PROCES VERBAL DE SYNTHESE DES OBSERVATIONS

ENQUÊTE PUBLIQUE

Enquête publique relative à l'élaboration du Plan de Prévention des Risques d'inondation (PPRI) de la Seine dans l'Eure.

Projet présenté par la Direction Départementale des Territoires et de la Mer de l'Eure

Cartographie des aléas - Révision des PPRI de l'Eure aval et boucle de Poses

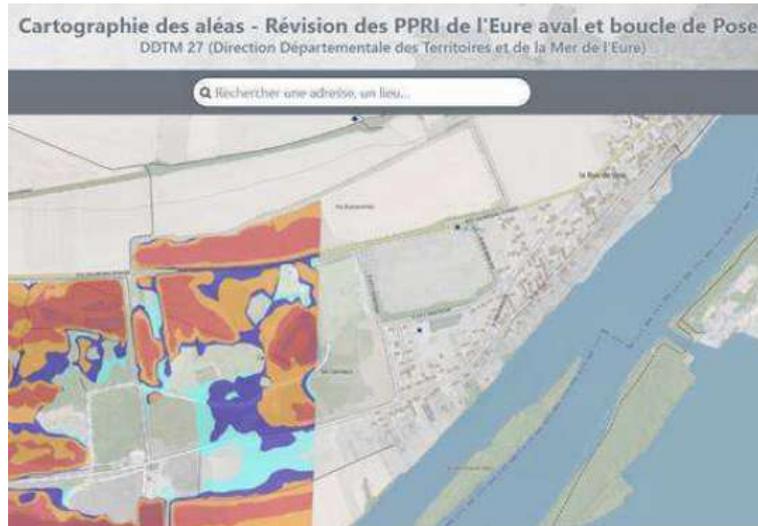
Pour les mêmes lieux-dits c'est dommageable que le PPRI de la Seine dans l'Eure ne soit pas cohérent avec les PPRI de l'Eure aval et boucle de Poses.

Extrait du projet de PPRI en phase d’enquête publique :

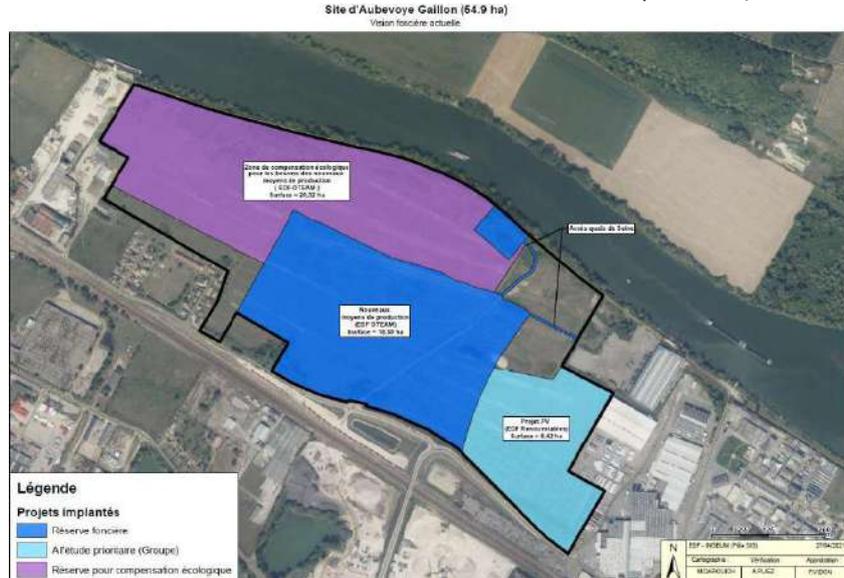
À la lecture du projet de règlement graphique soumis dans le dossier d’enquête publique, l’emprise au sol ouverte à l’urbanisation dans cette zone d’exception ne répond pas à la demande antérieure d’EDF, demande qui avait fait l’objet d’échanges avec la collectivité et la DDT27. Pour mener à bien son projet industriel essentiel pour le bassin de vie et identifié dans le cadre du Contrat de Plan Inter-régional Etat-Région (CPIER) Vallée de la Seine, **EDF souhaiterait que l’emprise au sol de la zone d’exception soit revue selon son découpage prévu précédemment, afin notamment de permettre d’obtenir une zone constructible d’un seul tenant et d’une superficie proche de leur demande, à savoir environ 18,6 ha.**

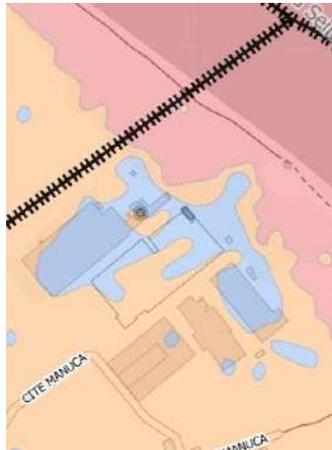
Dans le quartier Manuca, pour quelle raison la zone BATA apparaît en bleu alors que la zone voisine est classée en aléa fort (orange) ?

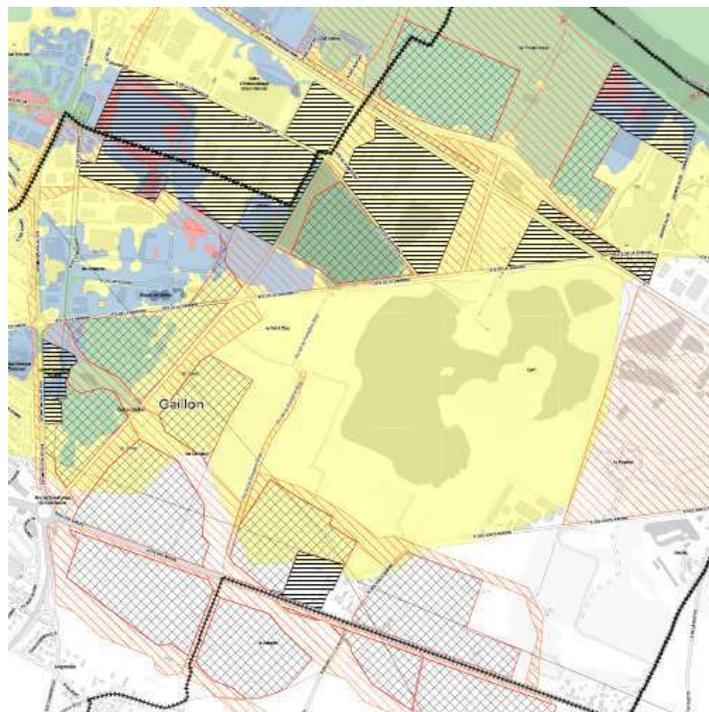
Il semble que le projet d'extension des carrières LAFARGE GRANULATS (consultation publique en cours) soit indispensable à ce système de compensation hydraulique.

- Quel est le volume total à compenser pour le projet CAFOM ?
- Quel est le volume total compensé par les carrières LAFARGE sans son projet d'extension ?
- Quel est le volume total compensé par les carrières LAFARGE si la société obtient une autorisation préfectorale pour son projet d'extension ?
- Les compensations de ces volumes se feront-ils au cas par cas en fonction de chaque projet ou au global sur l'ensemble du secteur CPIER ?
- Les conventions de compensation seront elles signées par les entreprises ou par Seine Eure Agglomération ?

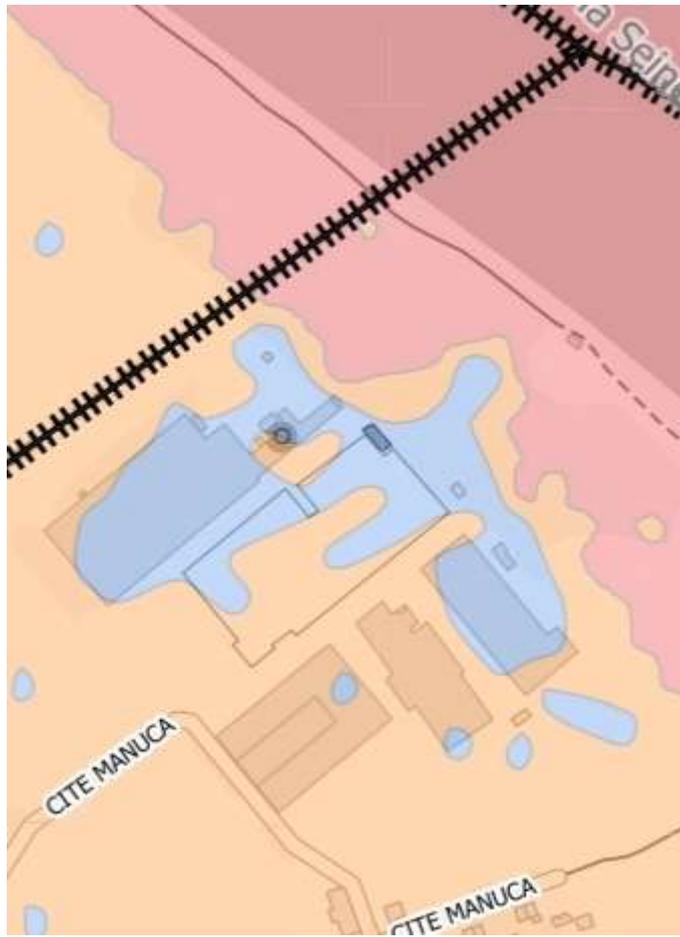
Le zonage jaune s'arrête au niveau de la route sur quels critères ou données vous appuyez-vous pour définir cette limite ?

Extrait du projet de PPRI en phase d'enquête publique

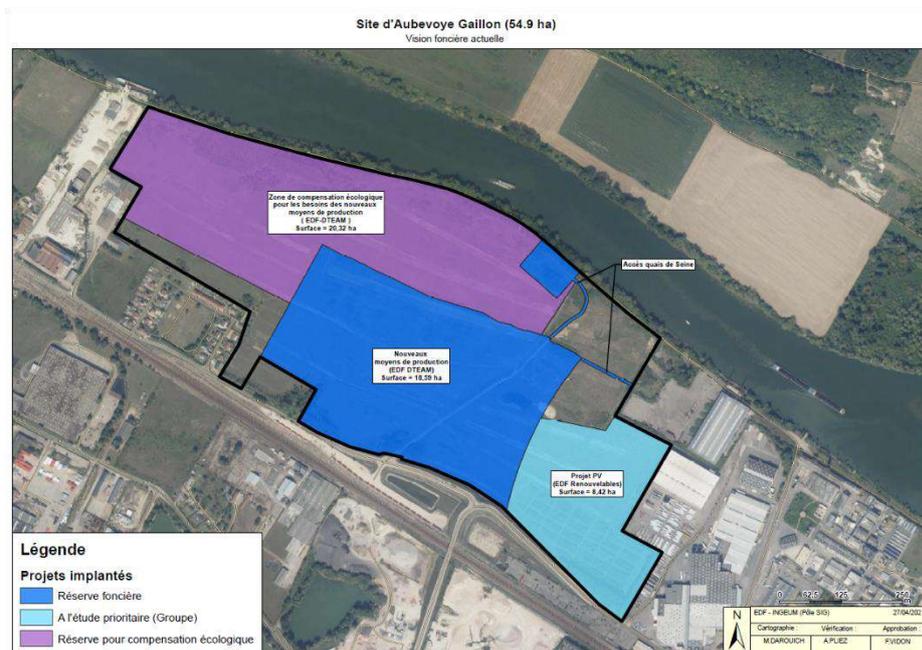
industriel essentiel pour le bassin de vie et identifié dans le cadre du Contrat de Plan Interrégional Etat-Région (CPIER) Vallée de la Seine, **EDF souhaiterait que l'emprise au sol de la zone d'exception soit revue selon son découpage prévu précédemment, afin notamment de permettre d'obtenir une zone constructible d'un seul tenant et d'une superficie proche de notre demande, à savoir environ 18,6 ha.**

Carte PAC 28 avril 2021

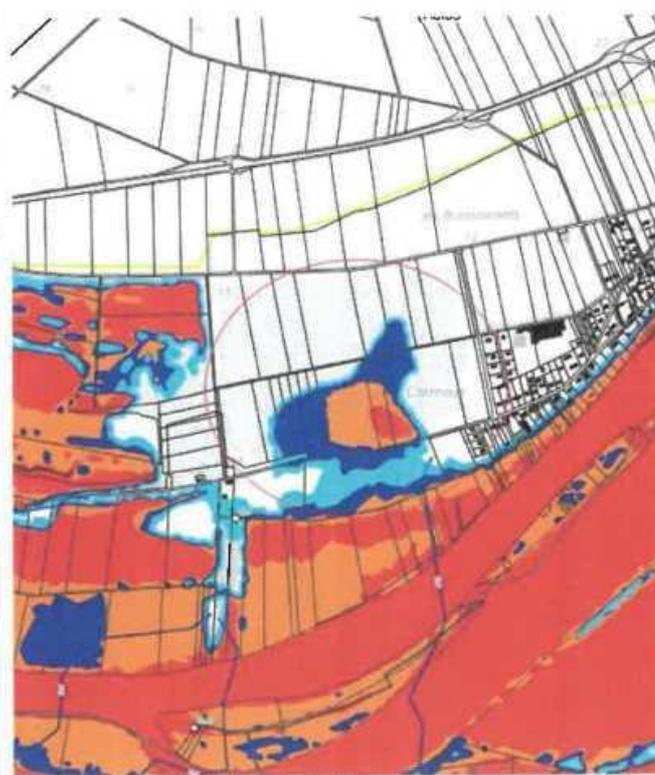
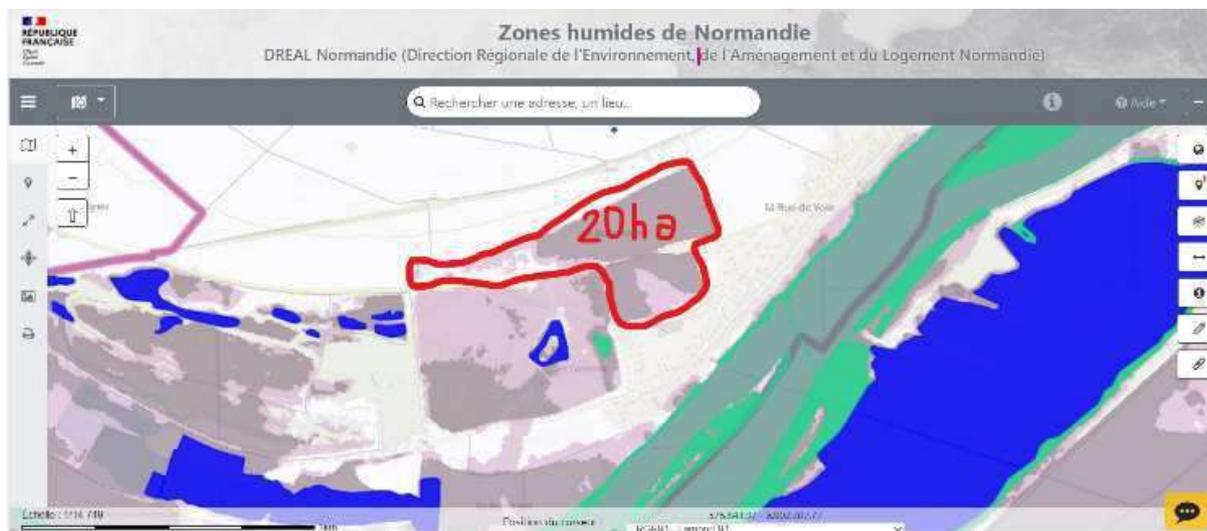
Jusqu'à ce projet de PPRI, les cartes d'aléas de la commune de Muids reposaient sur celles portées à connaissance par M. le Préfet en date 28/04/2021. Le présent projet fait apparaître de nouvelles cartes, modifiées apparemment à la demande de la Sté STREF (Sté de Carrières en charge du projet ISDI des Carreaux) qui a mandaté la Sté BRLi pour une étude hydraulique, conduisant à l'établissement d'une nouvelle carte d'aléas et à un nouveau porter à connaissance émis par M. le Préfet en date du 13/06/2023, sans que le conseil municipal en ait été informé.

Cartographie des aléas - Révision des PPRI de l'Eure aval et boucle de Poses

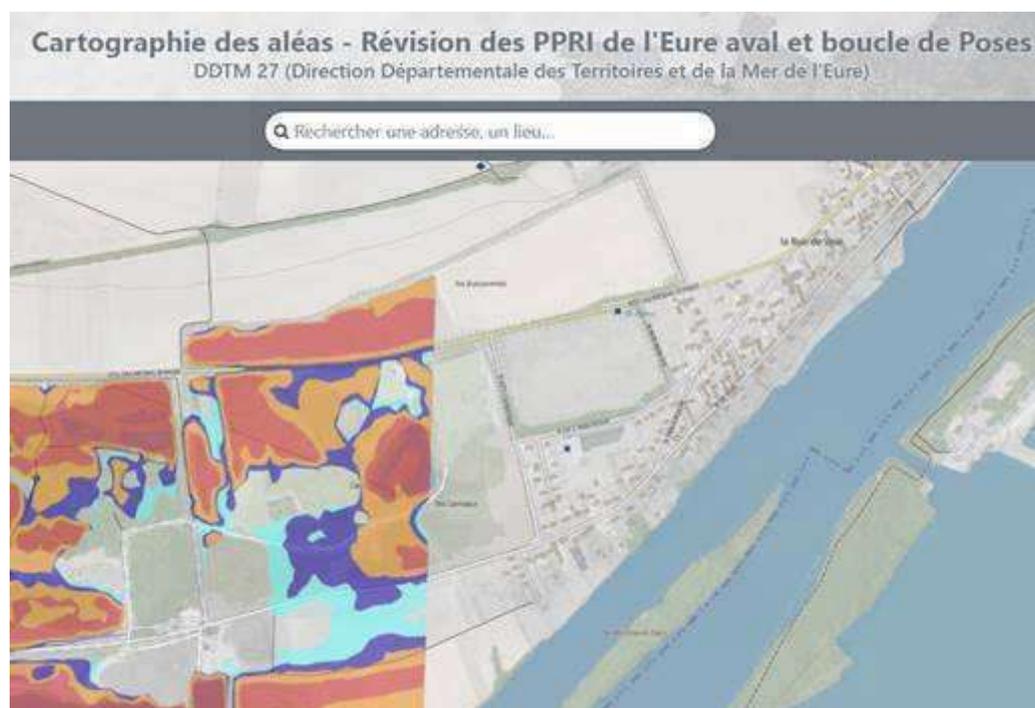
Pour les mêmes lieux-dits c'est dommageable que le PPRI de la Seine dans l'Eure ne soit pas cohérent avec les PPRI de l'Eure aval et boucle de Poses.

Extrait du projet de PPRI en phase d'enquête publique :

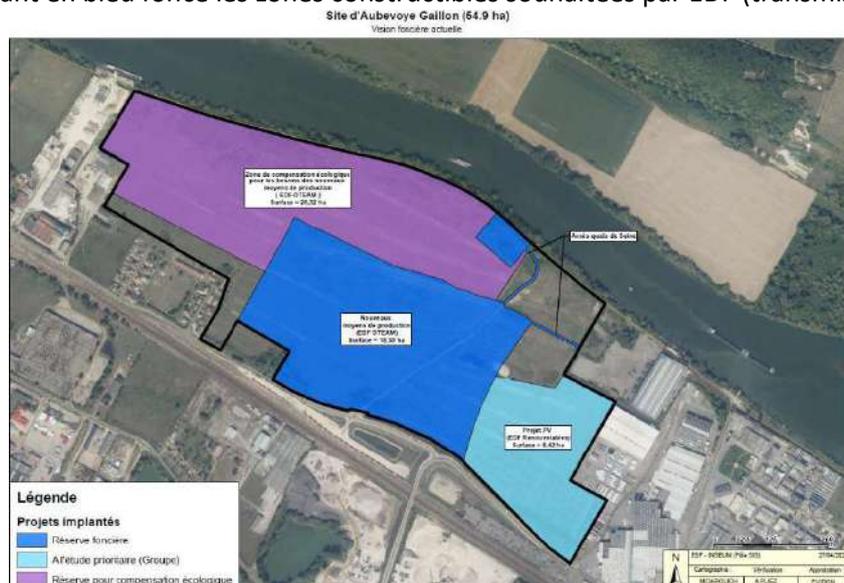
La demande d'exception de la Communauté d'agglomération Seine Eure (CASE) du 4 juillet 2023 et validée dans son ensemble par un courrier du Préfet de l'Eure du 2 novembre 2023, précise les besoins exprimés par EDF à travers la carte ci-après. Cette carte est différente de celle transmise par EDF à la CASE en 2021 ci-dessus.

Pour construire les cartes du PPRI soumises à l'enquête publique, la DDTM s'est appuyée sur une troisième version transmise par la CASE sous format SIG. La CASE a pu confirmer à la DDTM le 18 décembre dernier que cet écart relève d'une erreur et doit confirmer à la DDTM les éléments cartographiques à prendre en compte pour le PPRI. La DDTM apportera ensuite les modifications.

Figure 1 PPRI au niveau de la centrale hydroélectrique de Port-Mort

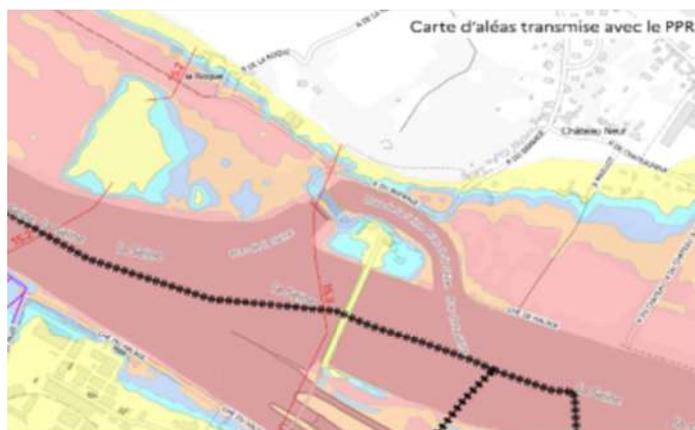
En effet le plan cadastral ne correspond pas à la réalité du terrain actuel. La construction de la centrale hydroélectrique et le creusement de son canal d'accès, ont modifié la topographie du paysage. Des parcelles ont été inondées, des voies submergées... Or au niveau cadastral ces parcelles existent toujours et sont donc représentées sur votre carte.

De ce fait, il est difficile de lire la carte d'aléas à cet endroit et d'en appréhender tous les aspects sur le terrain, altitude des turbines de la centrale et notamment s'il faut, et comment envisager des secours pour les habitations inondées au pied du barrage et établir ainsi un plan de sauvegarde cohérent.
